<u>Ouvrage</u> E.H.P.A.D. DE COUBLEVIE Pavillon des personnes âgées Chemin des Dominicains 38500 - COUBLEVIE	<u>Numéro de l'opération</u> <u>718-17</u> <u>COUVERTURES EN FEUILLES DE ZINC</u>	<u>Maître d'Ouvrage</u> CENTRE HOSPITALIER DE VOIRON 14, route des Gorges BP 208 38506 – VOIRON cedex
<u>Date de visite</u> Le 15 Mars 2017. <u>Nombre de pages :</u> 79		<u>Bureau d'Etudes</u>  20, rue de l'Europe 71000 MACON

RAPPORT D'ANALYSE DES COUVERTURES EN ZINC A JOINT DEBOUT (sous décennale)

Ensemble de la toiture plane en forme de « S », et auvent annexe.
Structure porteuse composée de murs de refend en béton armé, de pannes et de chevrons en résineux.
Isolation rampante en sous-face du complexe de couverture.
Ecran rigide en bois (volige sapin).
Couvertures en feuilles de zinc pré patinées, mises en œuvre à « joint debout » sertis.

Figure 2 du DTU

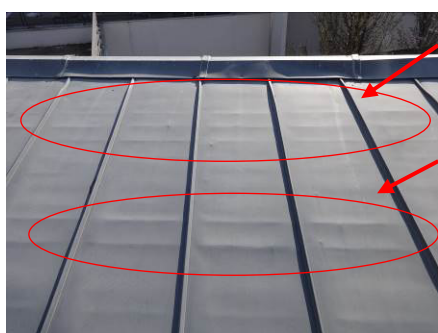
Observation : Nous constatons sur cette photo des irrégularités de désaffleurements de voliges dans certaines zones, se matérialisant par des « spectres » sur les feuilles de zinc.

Ces déformations doivent provenir d'un non-respect de désaffleurement, lequel ne doit pas être supérieur à 2 mm.

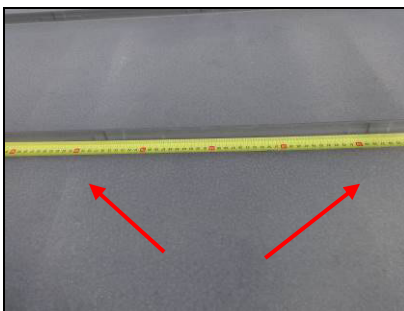
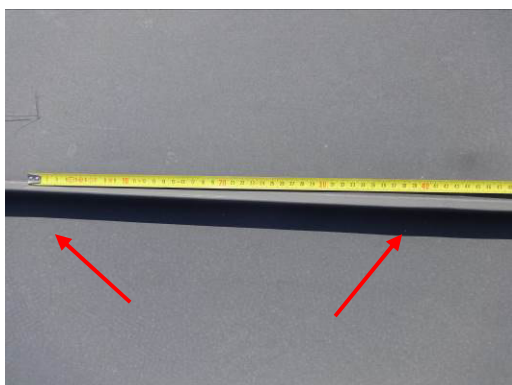
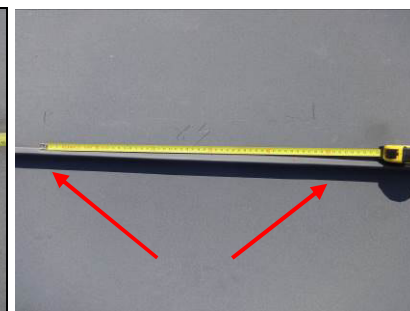
Nous avons mesuré à plusieurs endroits des entraxes oscillant entre **35** (pour le plus court), **37**, **38**, **40**, **41**, **47**, et pour le plus long **50** cm.

Entraxe des pattes : **37 cm.**

Entraxe des pattes : **47 cm.**

Entraxe des pattes : **41 cm.**

Entraxe des pattes en égout : 16 cm et la seconde 37 cm.

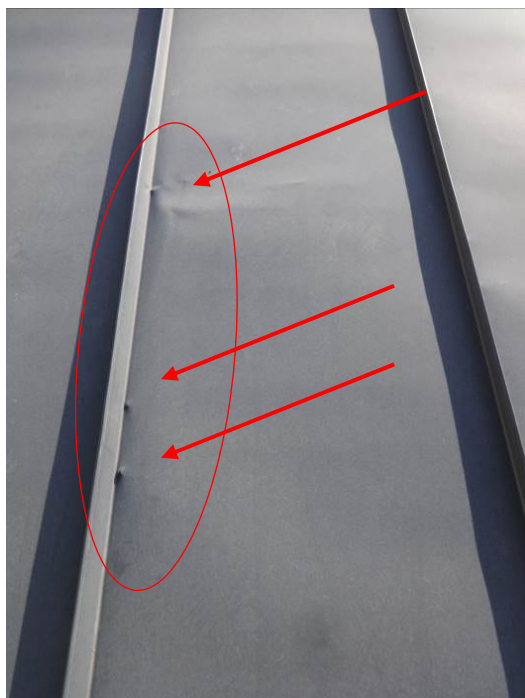
Un des désordres les plus importants sur cet ouvrage concerne l'extraction des pointes de fixation au droit des pattes de fixation, se matérialisant par des bosselures avec amorces de déchirures ou des percements ponctuels créant des infiltrations.

Sur l'ensemble des joints debouts, nous avons comptabilisé lors de notre audit, **242 unités** de bosselures le long des joints sertis, et **9 perforations** totales.

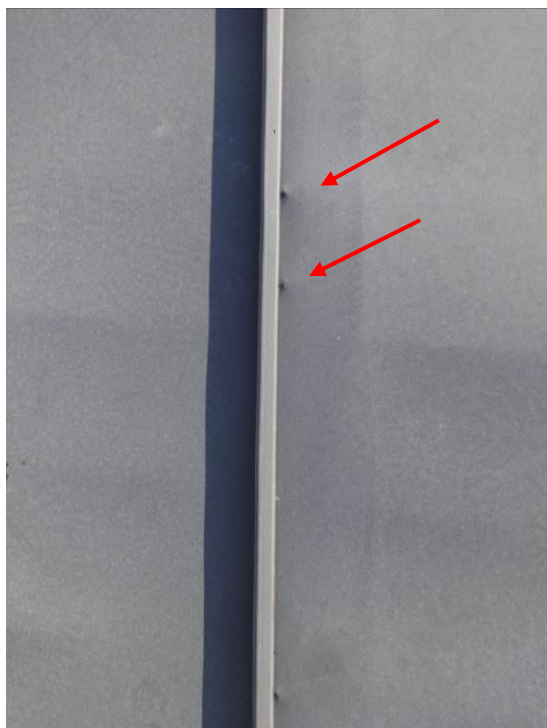
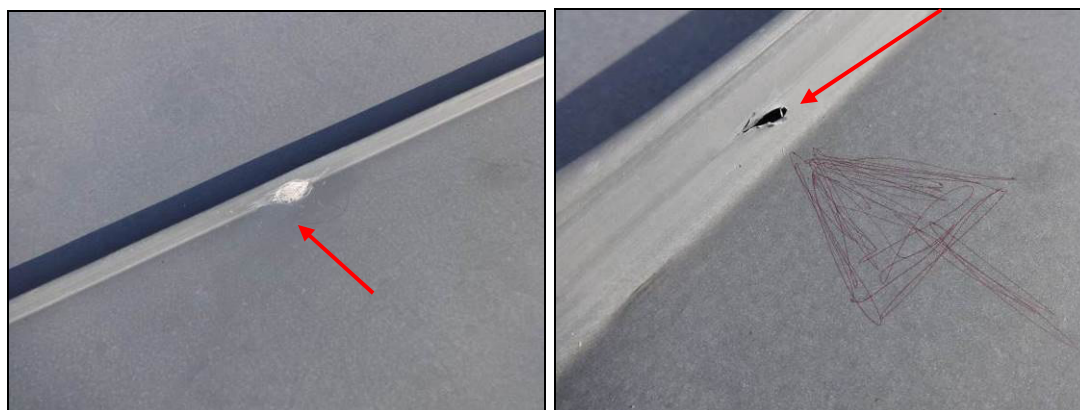
Double amorces de perforations de la feuille de zinc. Autres amorces.

Toutes ces amorces de percements sont situées au droit des pointes des pattes fixes ou coulissantes.

Zone 2.

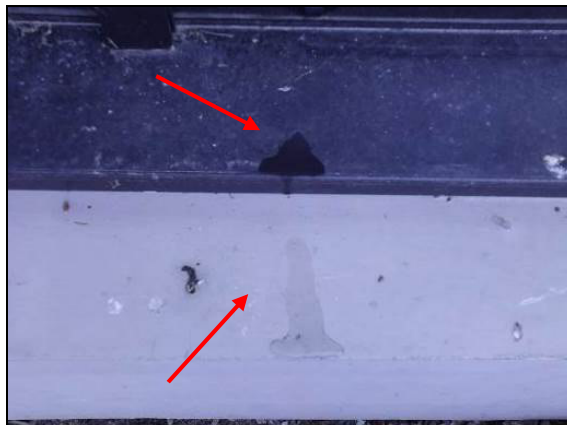
Coulure sur bavette basse.

Cause de l'infiltration (perçement).

Nous remarquons également que le perçement de la feuille produit également des désordres dans la chambre n° 22, avec de nombreuses traces d'infiltrations.

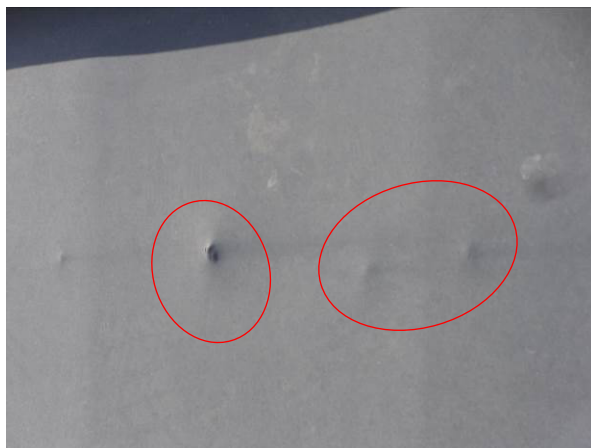
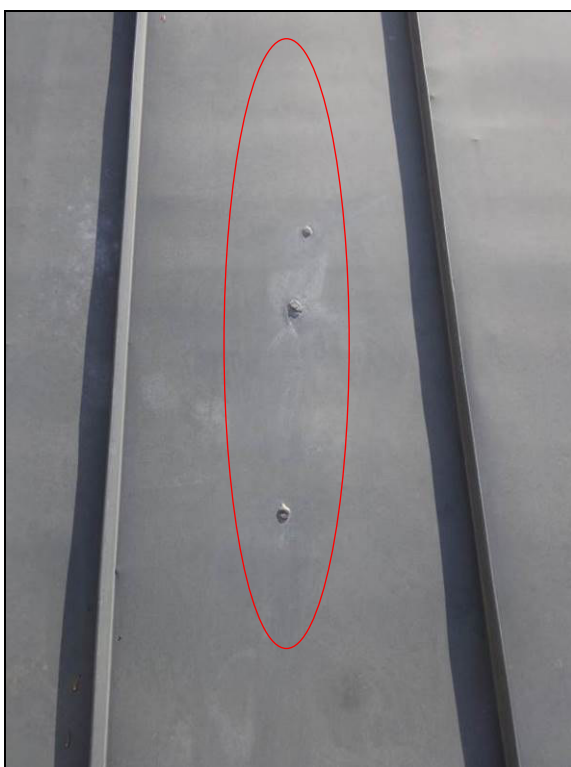
Bosselures et amorces de percements.

Percement et bosselures.

Percements réparés à postériori de la réception.

Percement ponctuel.

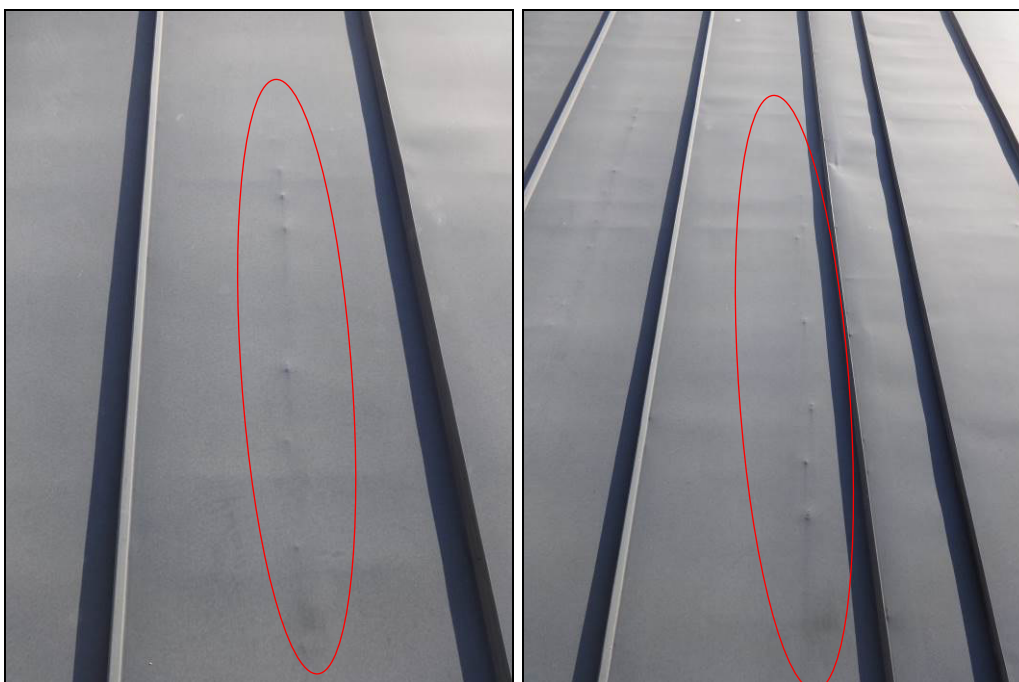
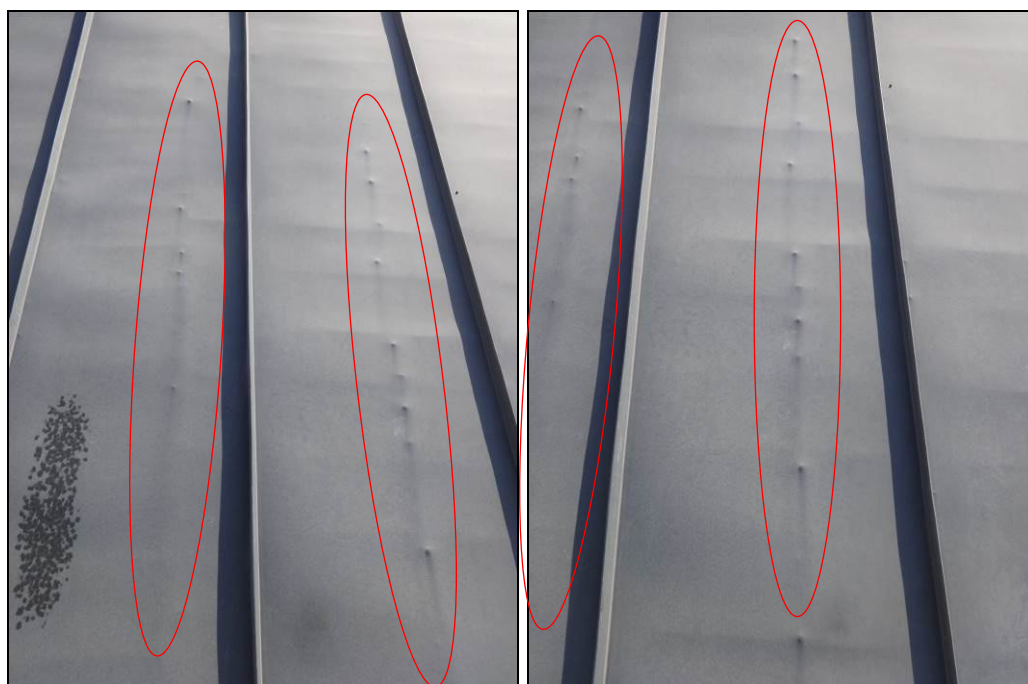
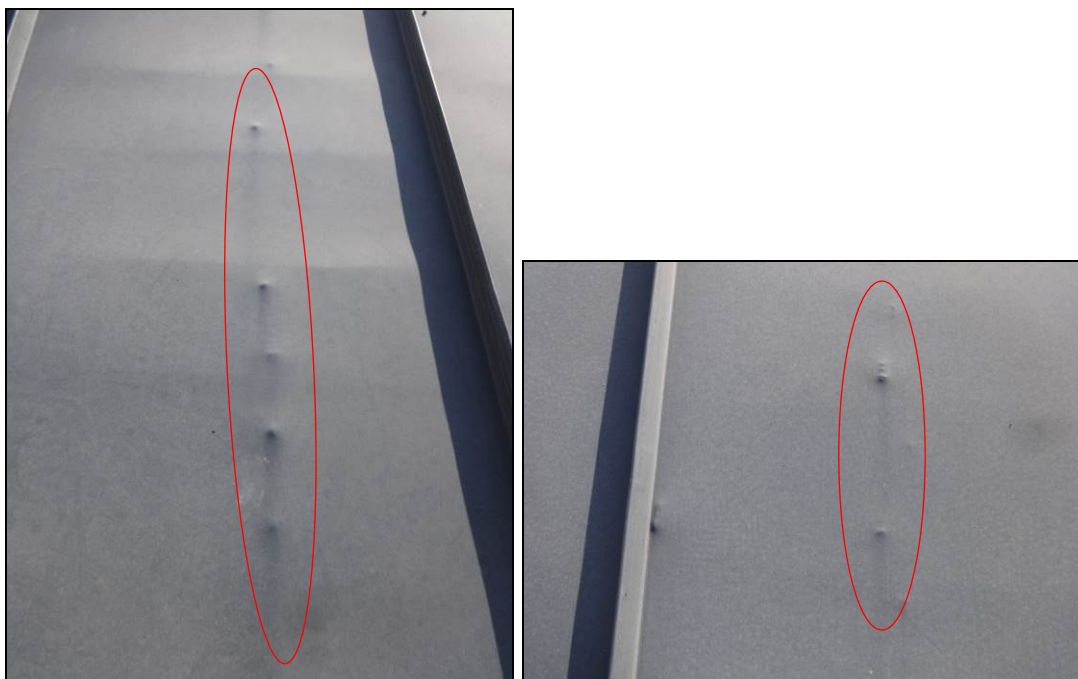
Bosselures linéaires sur plusieurs feuilles.

Ces bosselures doivent provenir des clous fixant les voliges dans les chevrons, ou bien de corps étrangers laissés entre les voliges et les feuilles de zinc.

Bosselures linéaires sur plusieurs feuilles.

Pour l'ensemble des feuilles, ces bosselures se retrouvent d'une manière linéaire, semblant être dues aux pointes des voliges sous-jacentes.

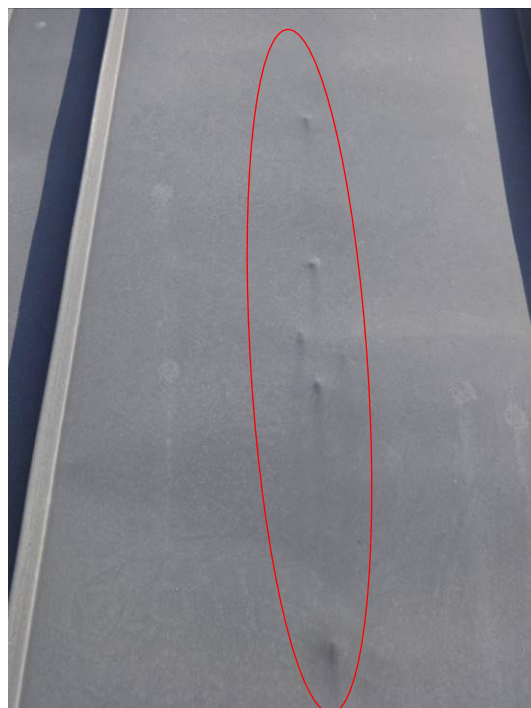
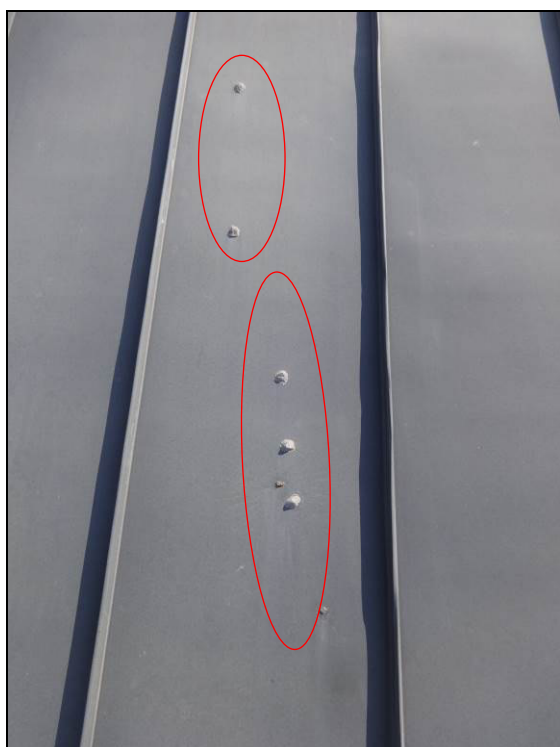
Visualisation de reprises de percements effectuées avant notre passage, certainement réalisées par l'entreprise intervenante (Avenir Bois), lors d'une demande de vérification de la toiture par le maître d'ouvrage.

Matérialisation de la volige sous le zinc et des clous de fixation.

Visualisation de nombreuses reprises de percements au fil du temps, sans déclaration de désordre...

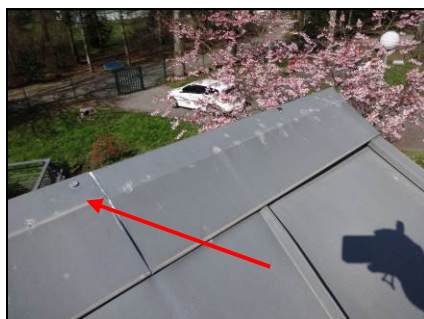
Les désordres sont identiques car les couvre-joints sont fixés au travers du support, créant des points d'infiltrations d'eau et le blocage de la dilatation des éléments.

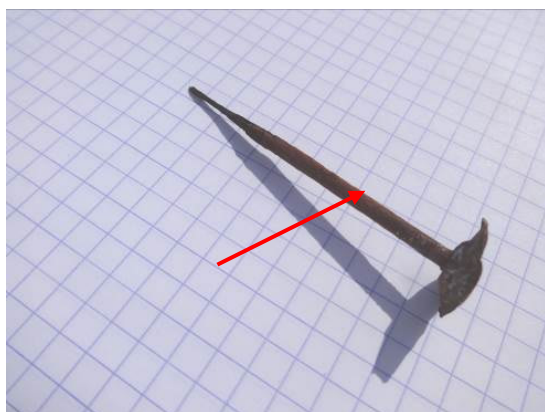
La comparaison avec la conception en œuvre s'apparente aux rives simples décrite dans l'article 5.3.8.3. pour l'application des règles générales.

Vue de face de la rive d'égout. Fixation des couvre-joints au moyen de clous calotins.

Toiture principale (grand versant)

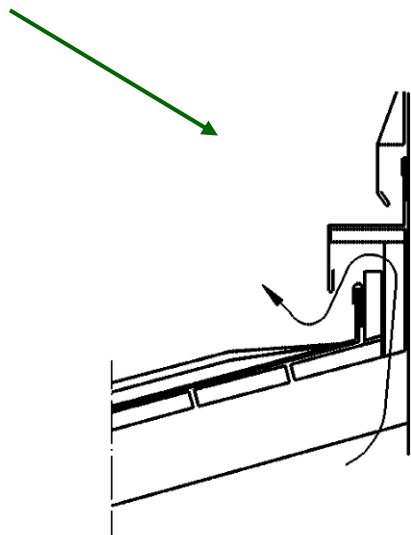
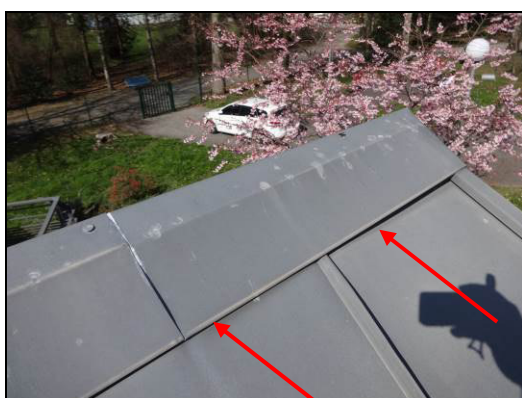
Bavette en applique sur les feuilles de zinc.

Applique de la retombée sur habillage.

Absence de ventilation linéaire en raison de la fixation des bavettes en applique sur les feuilles.

Obturation, de toute extraction d'air par retour d'habillage en façade. Clou calotin plaquant les feuilles

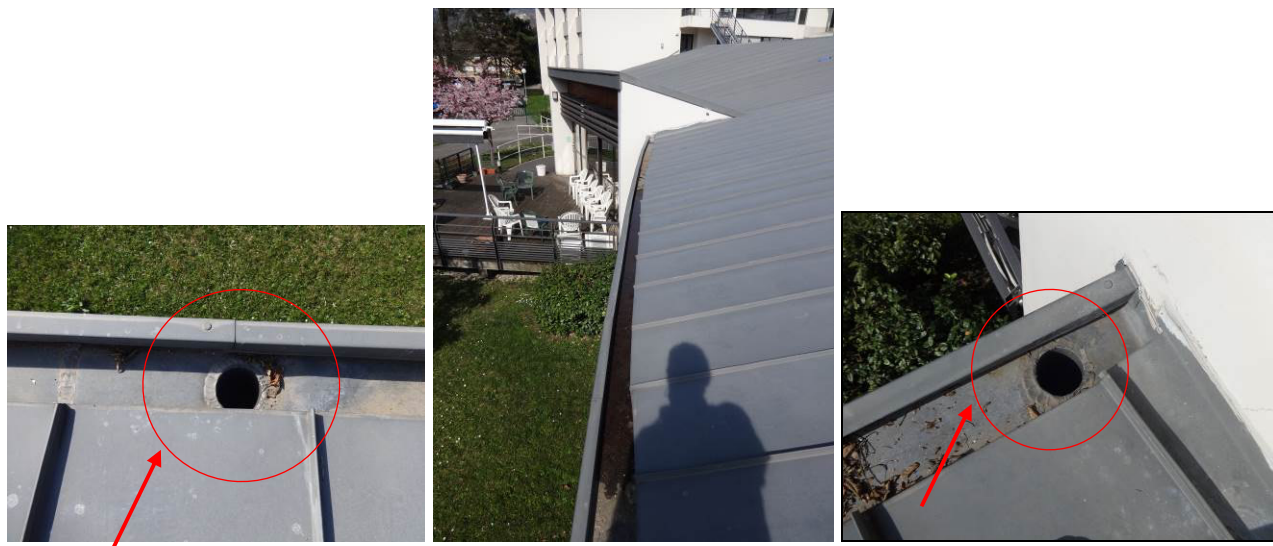
Orifices obstrués par soudage d'une plaquette en zinc.

Nota : ces orifices obstrués en fondure du chéneau (au nombre de 2) peuvent correspondre aux emplacements initiaux de descentes complémentaires.

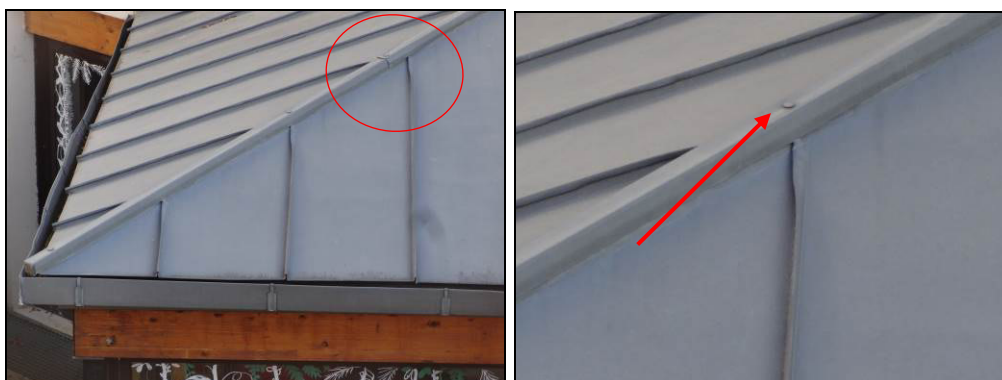
Nous observons qu'une seule descente est présente en extrémité « Est » de la toiture.

Dans ce cas, il était nécessaire de prévoir la mise en œuvre d'un trop plein, pour favoriser l'évacuation des eaux dans le cas d'obstruction de la naissance.

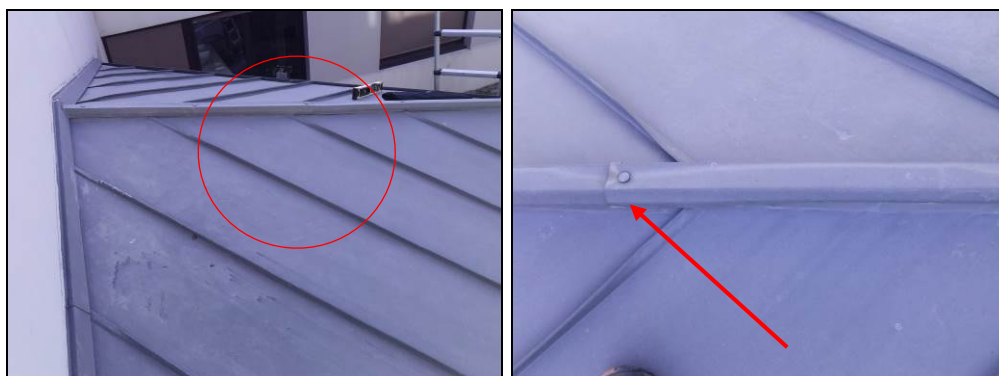
Vue d'un angle d'arêtier, avec couvre-joints fixés par clous calotin.
